הנדון: ליקויי בניה בעופרה חזה 34 דירה 5 ק. מוצקין חוות דעת מקצועית

חות דעתי

17.3.1. מסתור שירות

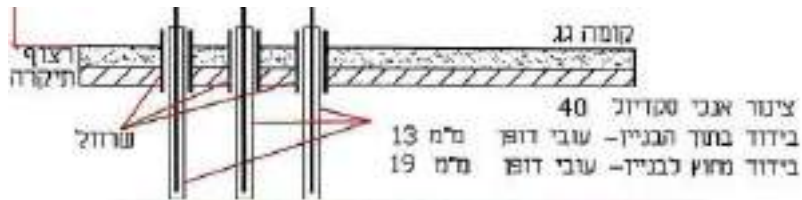
17.3. צנרת עוברים דרך הקיר/תקרה ללא שרולים.

לפי מפרט הכללי לעבודות בנייה סעיף 07014

יש לפרק ולבצע מחדש בתוך שרזולים.

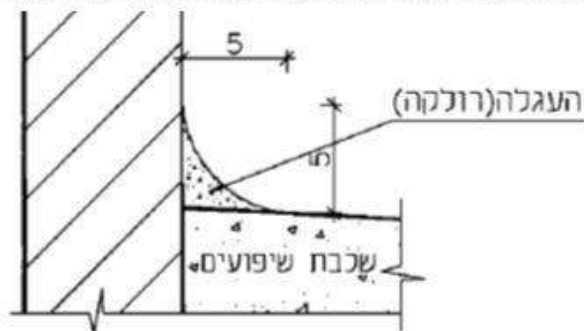
17.4. לא בוצעה הגנה על צנרת מים חמים כנדרש לפי התקן

לפי ת"י 1205.1 (2008)

יש להשלים בידוד.

17.6.1. מסתור שירות

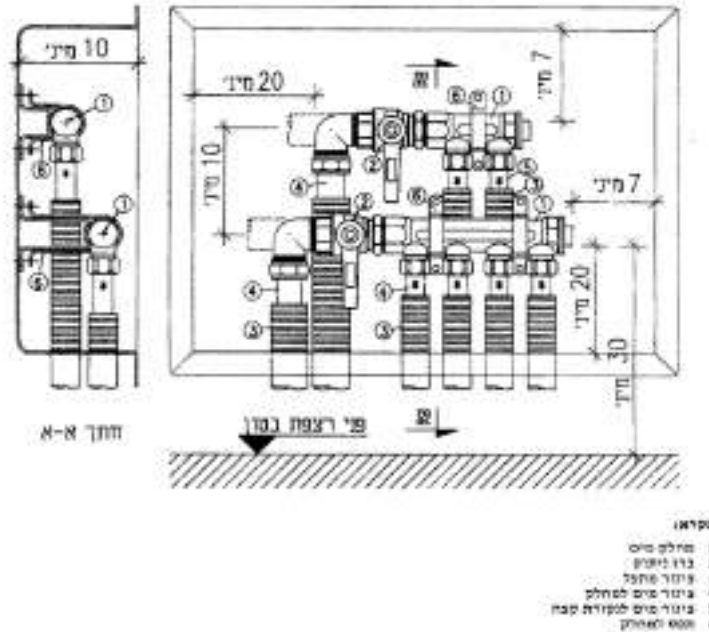
17.6. חסר ארגז למרכזיית מים

יש להרכיב ארגז למרכזיית מים

18.1.1 . חדר רחצה הורים

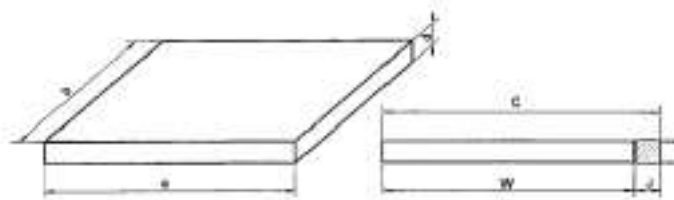
18.1 . לא בוצע כראוי מלט רובה בין האריחים .

הליקוי הנ"ל בניגוד ל: תקן 1205, חלק 3 – סעיף 2.1 לפיו: "מקום המגע בין קביעת שרברבות לבין סביבתה (קיר, רצפה, משטח עבודה, ריהוט) יהיה אטום מים. ת"י 1555 חלק 2 סעיף 5.3.1 ד: "הל"ת (קבועות שרברבות, מחסומים ומלכודים) סעיף 3.12.2 הדורש כי: "המחברים בין אמבט בנוי והכתלים יהיו אטימי מים. פני הכתלים סביב אמבט בנוי יהיו מצופים בחומר חלק, בלתי קורוזי, בלתי סופג ועמיד בפני מים לגובה לא פחות מ-

יש לבצע לפי דרישות התקנים 314, 1555.2
